**ASUNTO: ALEGACIONES PROPUESTA DE PROYECTO DE PLAN
HIDROLÓGICO 2022-2027.
CICLO 2022-2027**

A LA CONFEDERACIÓN HIDROGRÁFICA DEL SEGURA

Figura 3-13. Plano de calados para la Rambla de El Albuji3n y la Rambla de Miranda. SNCZI

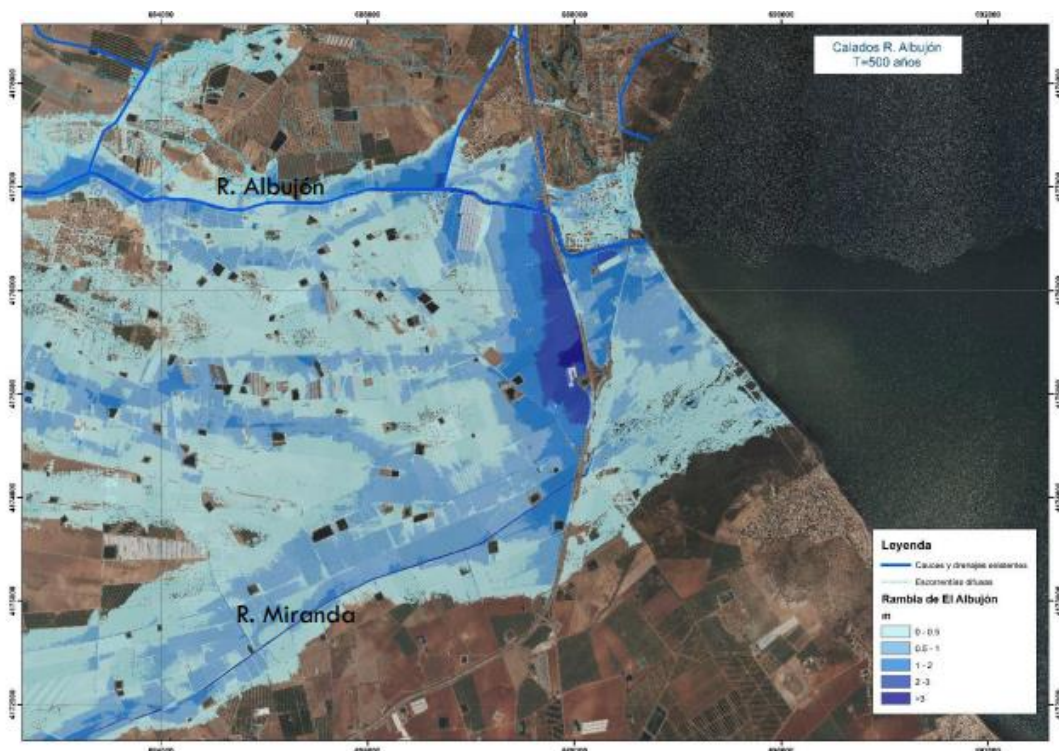
Como puede verse en la imagen anterior, se observa claramente el efecto de retenci3n que genera el talud de la autopista AP7 sobre el flujo desbordado de la Rambla de El Albuji3n y la Rambla de Miranda (m3s al sur). Este efecto de almacenamiento en la zona donde desagua el D7 alcanza calados superiores a los 2 m para el periodo de retorno de 500 a3os.

Por lo expuesto anteriormente no se alcanza a entender que, en apariencia, no se llegue a contemplar en ninguno de los casos el aumento de la inundabilidad debido al efecto que genera el talud de la AP-7 sobre las viviendas aguas arriba de 6sta.

FIGURA 5. Zonas de flujo preferente de las ramblas de la Maraña y el Albuñón. Lomas de Rame no tiene afección de la rambla de la Maraña y apenas de la del Albuñón.

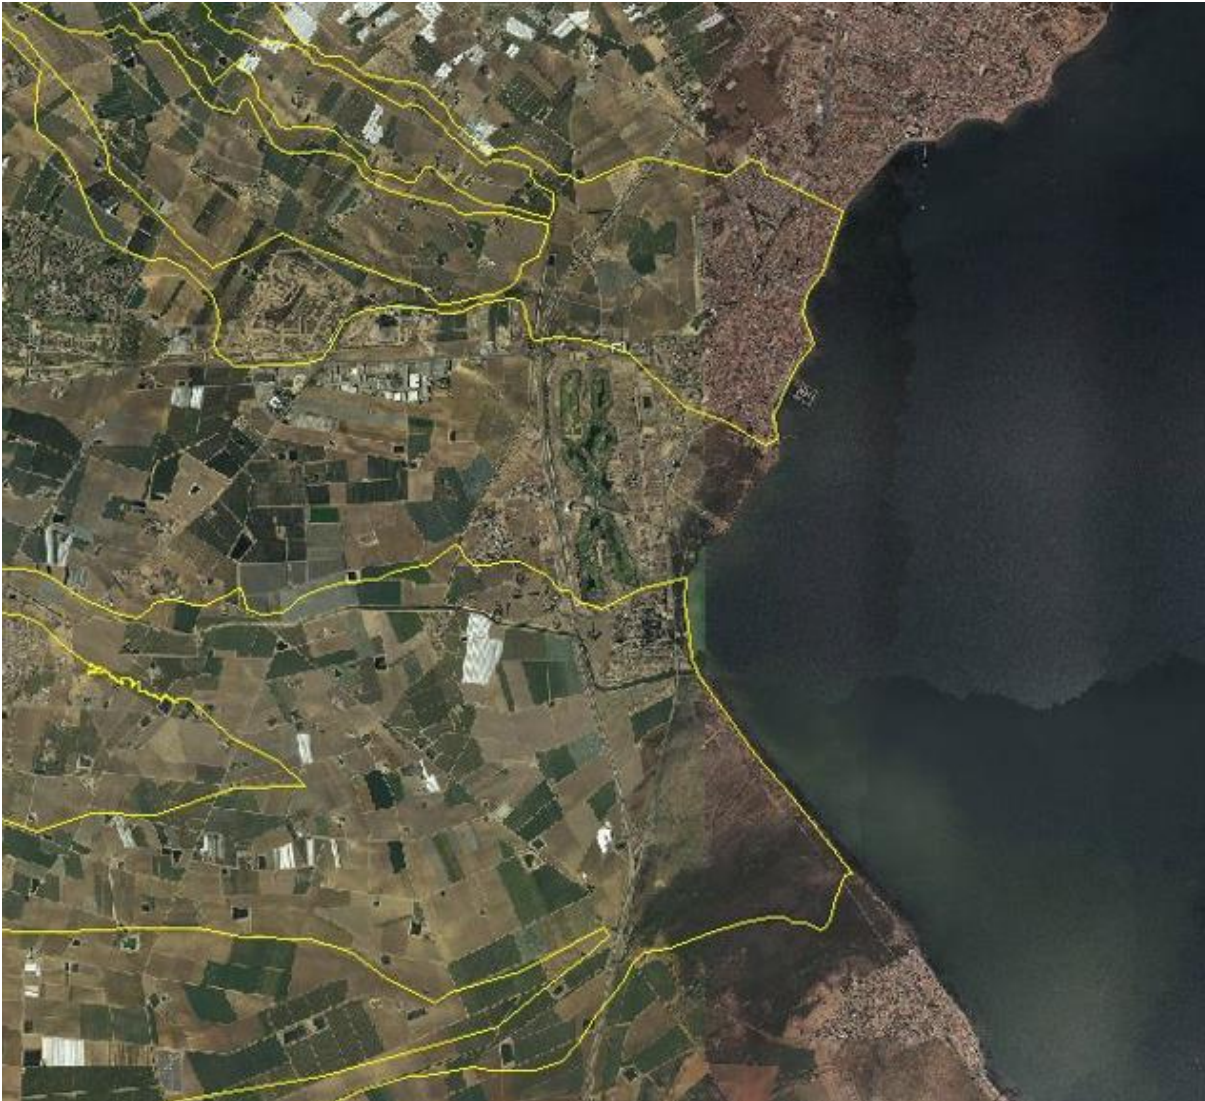
En este mismo sentido la “mota” que intercepta los flujos desbordados en la zona de flujo preferente de La Mara6a ha de tener una longitud superior a 2000 metros en sentido transversal a esta misma zona de flujo preferente y a la cota 15 m como se comentaba. El volumen de agua que va a generar este embolsamiento ha de ser muy importante y la afecci6n aguas arriba, simplemente por la topografía del terreno, va a causar perjuicios llegando incluso al municipio de Torre-Pacheco. Adem6s, como se comenta, no hace sino trasladar el problema a Lomas de Rame, Torre de Rame, Bahía Bella y dem6s zonas aleda6as.

De esta cita cabe deducir que el planteamiento que presenta la propia CHS de la medida 1895 del PdM no ha sido suficientemente estudiado dada la situación que el propio encauzamiento

del Albuñón, la configuración del trazado de la AP-7 y la propia configuración topográfica de la zona generarían a esta solución.
